**Avis délibéré de la mission régionale d'autorité environnementale
sur la modification n°3 du plan local d'urbanisme (PLU) de la
commune de Combronde (63)**

Avis n° 2023-ARA-AUPP-1258

Avis délibéré le 9 mai 2023

Figure 4: Localisation liée au changement de périmètre de l'OAP "Centre-bourg"- source dossier.

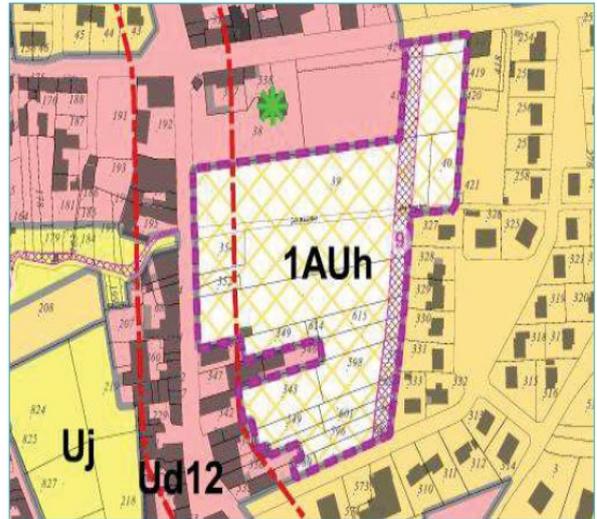
L'OAP « Coeur de bourg » est située dans le prolongement immédiat du bourg de Combronde. Elle forme une dent creuse. Elle est de manière générale destinée à créer un tissu urbain et à accueillir des habitations, mais aussi des commerces et des services. L'OAP stipule que « *l'aménagement de ce quartier s'appuie sur la création d'une voie de desserte parcourant le futur quartier du nord au sud* ». Les parcelles AC 41 et AC 42 initialement intégrées à l'OAP en zonage 1AUh sont reclassées en Ud12²¹. La partie tronquée de l'OAP se situe au nord-est. Initialement ce secteur était destiné à accueillir des logements individuels (R+1 au maximum) avec une densité d'au moins 15 logements/ha. Cette partie nord-est avait également « un objectif paysager » en raccrochant visuellement ce nouveau secteur avec les constructions existantes situées à l'est de l'OAP. Le fait de sortir de la zone 1AUh (zone à urbaniser) et donc de l'OAP ces parcelles, pour permettre à son propriétaire d'y réaliser des annexes de type piscine ne favorise pas la densification de l'enveloppe urbaine existante. La modification des hauteurs de construction l'OAP des « Mazelles », manque de justification dans le dossier. Une telle évolution doit être confrontée avec les besoins des habitants en logements, la perspective d'accueil de nouveaux habitants et également avec le renouvellement du parc de logements et la reconquête du parc vacant. En l'état, une telle disposition ne privilégie pas la densification du tissu urbain comme annoncé dans le PADD du PLU.

Figure 5: Localisation de la future coulée verte avec le nouvel emplacement réservé ER19 . Source dossier.

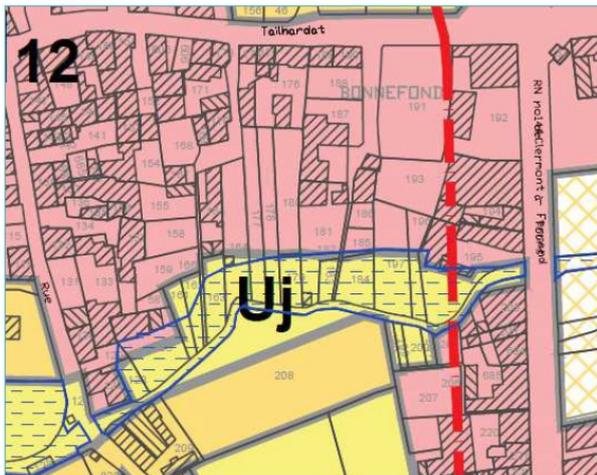
L'aménagement d'une coulée verte¹⁰ (emprise 2 à 5 m pour une surface totale de 512 m²) sur la rive nord du ruisseau des Buchailles afin de créer à terme un cheminement doux le long du ruisseau peut impacter la ripisylve et la biodiversité présente sur le secteur. Le dossier dit clairement qu'il n'y aura pas d'impact sur ces derniers. Il est nécessaire d'étayer le dossier sur ce point, par des photographies et des inventaires de terrain. En l'état il n'est pas possible d'évaluer les conséquences réelles de cet aménagement et les différentes mesures ERC qui devront éventuellement être mises en place.

Par ailleurs, la réalisation du cheminement doux de 300 m le long du ruisseau des Buchailles est couvert dans le règlement graphique par une surtrame bleue délimitant la zone inondable. Comme souligné ci-avant les impacts potentiels de cet aménagement, notamment sur la ripisylve et sur la biodiversité d'une manière générale n'ont pas été analysés et évalués. En fonction des résultats des inventaires, il serait utile de matérialiser au niveau du règlement graphique des espaces de préservation sanctuarisés, comme cela est rendu possible par les articles 151-19 et 151-23 du code de l'urbanisme.

Figure 6: Localisation des futures terrains familiaux et des voies de circulation. Source dossier.

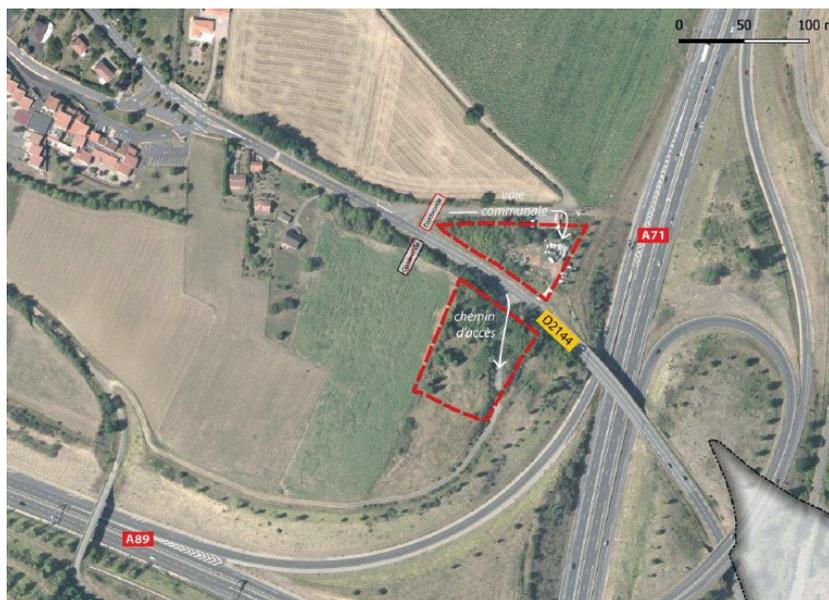
Cadre de vie, nuisances, pollution. Le dossier ne présente pas d'étude acoustique permettant d'évaluer l'ambiance sonore générale initiale ni celle des parcelles directement concernées. Ce point sera à compléter. Les axes de l'autoroute A 71, de l'autoroute A 89 et de la route départementale RD 2144, sont respectivement classés en catégorie 2, 2 et 3. Ces secteurs sont affectés par des nuisances sonores plus ou moins importantes en fonction de leur catégorie. Le dossier reprend sous la forme d'un tableau (p. 52 de la notice) les différentes catégories, le niveau sonore et les largeurs des secteurs affectés de part et d'autre de l'axe concerné.

Le dossier souligne que le présent projet vise à diminuer les marges de recul inconstructibles de 75 m par rapport à l'axe de la route départementale RD 2144¹² et de 100 m par rapport à l'alignement des voies de l'autoroute A 71¹³. Ces deux axes sont classés en tant que voies à grande circulation. Une cartographie¹⁴ représente les bandes inconstructibles de part et d'autre de ces trois axes. Le dossier indique que « cette contrainte amputant fortement les possibilités d'aménagement des terrains familiaux...la commune a décidé de réaliser une étude dérogatoire ». Une demande de dérogation à l'article L 111.6 du code de l'urbanisme¹⁵ a donc été réalisée. En conséquence, le pétitionnaire a décidé suite à cette étude « amendement Dupont », de définir des règles d'implantation différentes, à savoir une réduction de la marge de recul de 40 m minimum à partir de l'alignement de l'autoroute A 71 et de ses échangeurs et une réduction de la marge de recul de 10 m minimum à partir de l'axe de la route départementale RD 2144. Le dossier met en avant que « la végétation existante joue un rôle d'écran phonique réduisant l'impact » et « que le renforcement des écrans végétaux dans le cadre des aménagements des terrains familiaux pourra participer à la réduction des nuisances sonores du trafic routier » et que « des mesures d'isolation phonique des constructions devront être prises conformément aux textes en vigueur ». Toutefois, les études¹⁶ montrent que s'agissant du confort acoustique, la végétalisation ne constitue pas une mesure

éprouvée de protection contre le bruit et ses effets sanitaires. Par conséquent les mesures proposées ne sont pas satisfaisantes et ne permettent pas de s'assurer de la limitation des nuisances sonores identifiées. En matière de mesures ERC, afin d'atténuer la pollution sonore, le pétitionnaire avance des mesures insuffisantes ou incohérentes, à savoir, la création et le renforcement du masque végétal, et l'éloignement des caravanes (réduisant de fait les surfaces réellement utilisables). En l'état les niveaux de bruit auxquelles seront exposées les populations implantées sur le secteur sont supérieures aux valeurs cibles de l'Organisation mondiale de la santé qui indique qu'au-delà de 53 dB(A) Lden sur 24 h et 45 dB(A) Lnight, le bruit routier provoque des effets sanitaires (forte gêne, impact sur le sommeil, augmentation des risques cardiovasculaires).
